不 具 合 箇 所 説 明 図

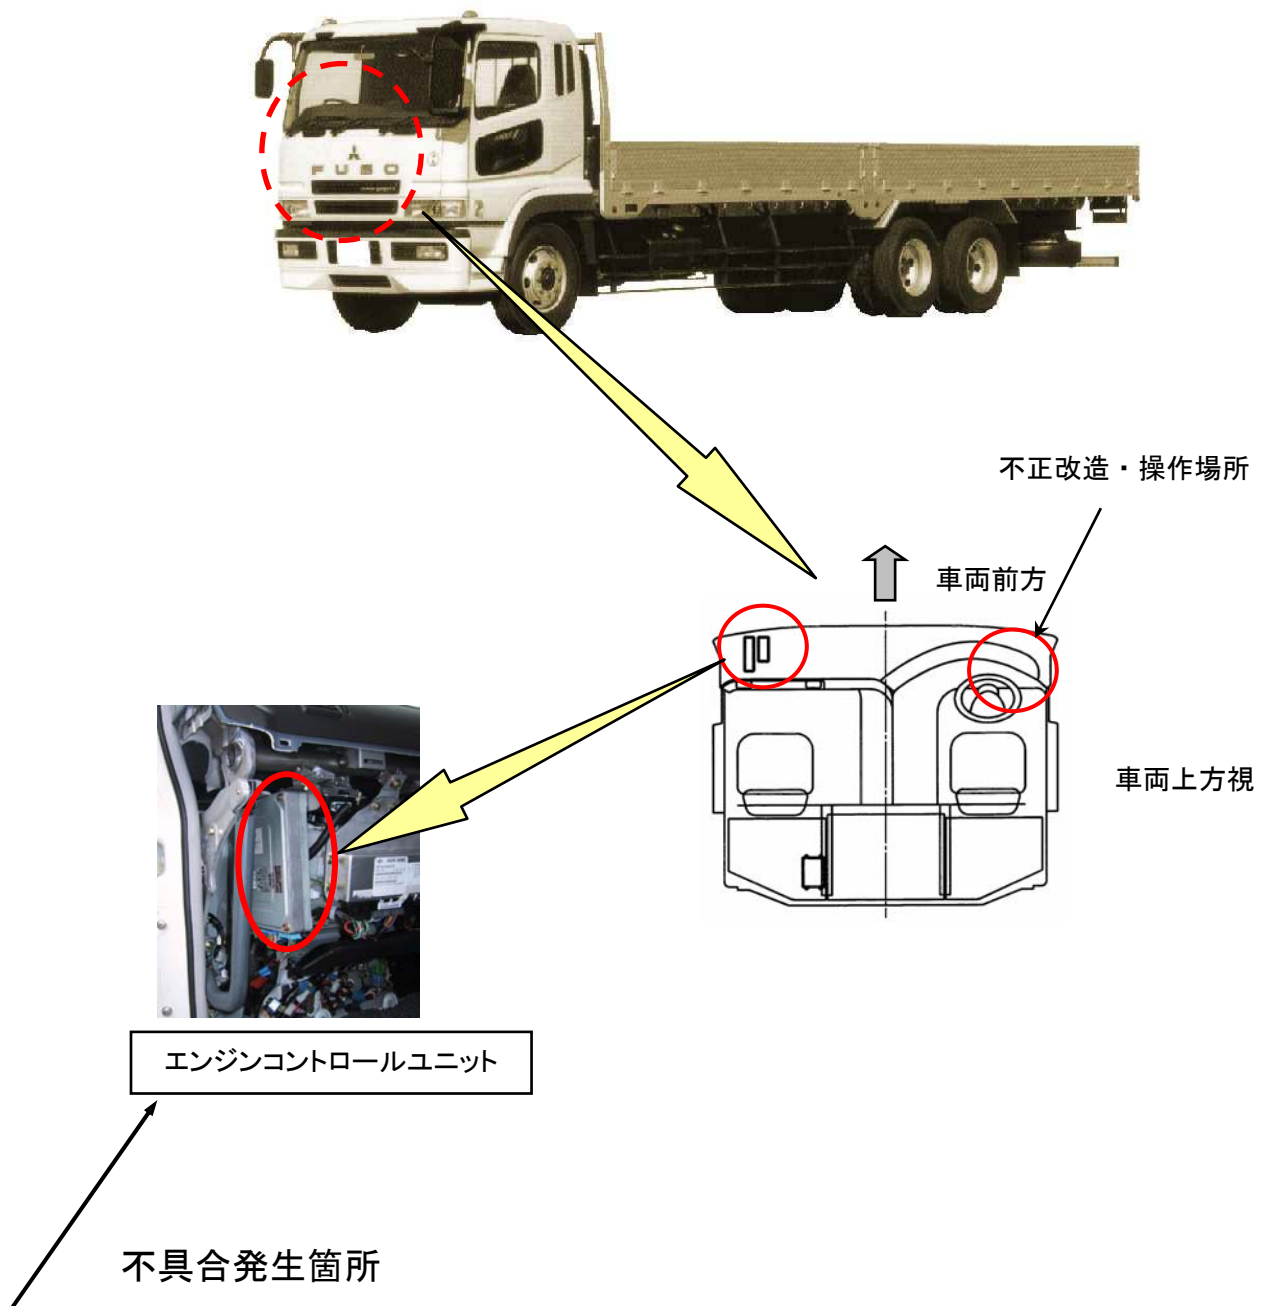
エンジン制御コントロールユニットの速度制御プログラムが不適切なため、運転者が速度の抑制を作動させるアクセルペダルスイッチに不正な改造及び意図的な操作を行なった場合、速度抑制装置（スピードリミッタ）の作動が解除されるおそれがある。

全車両、エンジン制御コントロールユニットを、速度制御プログラムを変更した対策品に交換する。

注：  は交換部品を示す。

識別：作業完了車には、助手席側リヤドアピラーストラйка付近に「HD-53」の文字が記載された白黄色シールを貼付ける。
